Abwägungsvorschläge zu den Eingaben der TÖB

83. Änderung FNP - Sachlicher Teilflächennutzungsplan „Windenergie“

Verfahrensstand	
§ 3 (1) BauGB - Frühzeitige Beteiligung der Öffentlichkeit: 13.02.2019	X
§ 4 (1) BauGB - Frühzeitige Beteiligung der Behörden / TÖB: 21.01.2019 bis 26.02.2019	X
§ 3 (2) BauGB - Öffentliche Auslegung	
§ 4 (2) BauGB - Beteiligung der Behörden / TÖB

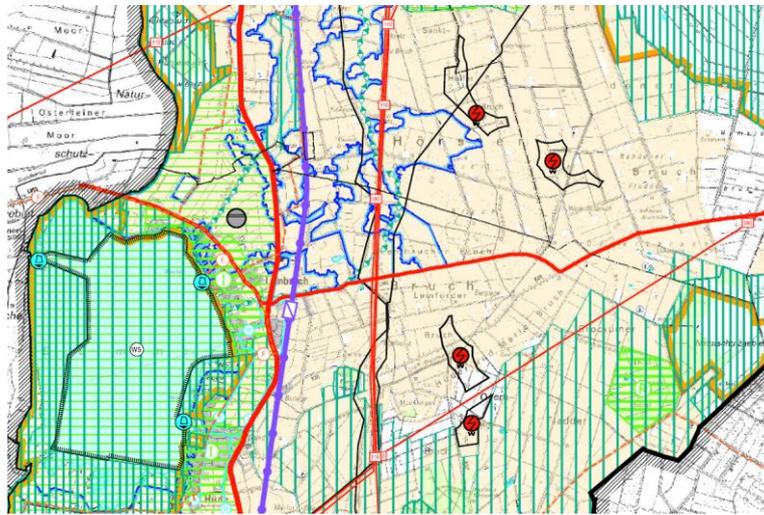
Eingabe - Altes Amt Lemförde 1	<p>Durch die beabsichtigten Planungen werden die Belange der Samtgemeinde berührt. Schon der bestehende Windpark mit seinen 5 Anlagen im Bereich St. Hülfers Bruch wirkt optisch deutlich in den Landschaftsraum und beeinträchtigt die erholungsbezogene Nutzung, da die Anlagen vom Ufer des Dümmer deutlich wahrnehmbar sind. Der geplante 2. Teilbereich und die optionale Fläche 2 werden von mir mit folgender Begründung äußerst kritisch gesehen:</p> <p>Die jetzt vorgelegten Planungen führen dazu, dass die nunmehr noch höheren Anlagen noch näher an den Dümmer heranrücken. Die Blickbeziehungen in die Landschaft werden damit erheblich stärker gestört als bisher und stellen damit eine wesentliche Beeinträchtigung der Erholungsnutzung dar.</p> <p>Die Gemeinden Lembruch und Hüde sind stark vom Tourismus geprägt. In der Gemeinde Lembruch entsteht gerade der Ferienpark Marissa. Insgesamt werden 253 Ferienhäuser und 36 Apartmenthäuser mit insgesamt 223 Ferienappartements entstehen. Dadurch werden jährlich bis zu 500.000 Feriengäste erwartet.</p> <p>Der Ausbau weiterer Windkraftanlagen im südlichen Bereich des Stadtgebietes von Diepholz wird sich deutlich negativ auf den Tourismus in der Region auswirken. Nicht nur die touristischen Kernbereiche müssen frei von Windkraft bleiben, sondern darüber hinaus muss auch das Umland als Vorranggebiet für den Tourismus freigehalten werden, um so der Natur mehr Raum zu geben.</p> <p>Zudem ist festzustellen, dass die Beeinträchtigungen des Schutzgutes „Mensch“ im Hinblick auf die negativen Auswirkungen auf die landschaftsbezogene Erholung ebenfalls nicht ausreichend berücksichtigt wurde; vor allem, da der Naturraum Dümmer von den Erholungssuchenden als Ganzes wahrgenommen wird. Kommunale Grenzen dürfen dabei keine Rolle spielen.</p> <p>Insoweit werden durch die jetzt angestrebte Planung langfristig Nachteile für die touristische Entwicklung dieses Raumes und des Schutzgutes „Mensch“ gesehen.</p>

mit seinen 5 Anlagen vom Ufer des Dümmer deutlich wahrnehmbar sei. In der Gemeinde Lembruch entstünde gerade der Ferienpark Marissa mit insgesamt 223 Ferienappartements und damit erwarteten 500 000 Feriengästen jährlich. Der Ausbau von weiteren WEA im südlichen Stadtgebiet von Diepholz würde sich deutlich negativ auf den Tourismus auswirken. Folglich müsse nicht nur der touristische Kernbereich um den Dümmer von WEA freibleiben, sondern auch das Umland muss als Vorranggebiet für den Tourismus freigehalten werden.

Die Stadt Diepholz hat diesen Sachverhalt in ihre Abwägung eingestellt und kommt zu folgendem Ergebnis:

Die Aussagen und Wertungen des aktuellen regionalen Raumordnungsprogrammes des Landkreises Diepholz weisen den südlichen Landschaftsräumen der Stadt Diepholz keine besonderen touristischen Qualitäten zu. Es sind hier weder Vorrang oder Vorbehaltsgebiete für die Erholung oder Vorranggebiete für Freiraumfunktionen dargestellt. Solche Bereiche finden sich nur im direkten Umgebungsbereich des Dümmer.

Es bleibt des Weiteren festzustellen, dass der aktuelle Windpark St. Hülfers Bruch der Stadt Diepholz mit 5 WEA in seiner kürzesten Entfernung zum Dümmer mit rd. 5,4 km noch deutlich weiter entfernt liegt, als die 10 WEA im Windpark der Gemeinde Lembruch (Quernheimer Bruch) mit einer Entfernung von rd. 4 km. Auch mit der nun neu geplanten Konzentrationszone östlich und westlich der Lohne bestehen noch Abstände von mindestens 3,1 km zum weiter südlich gelegenen Dümmer. Eine grundsätzliche Verschlechterung der touristischen Situation ist aufgrund solcher Entfernungen nicht ableitbar.
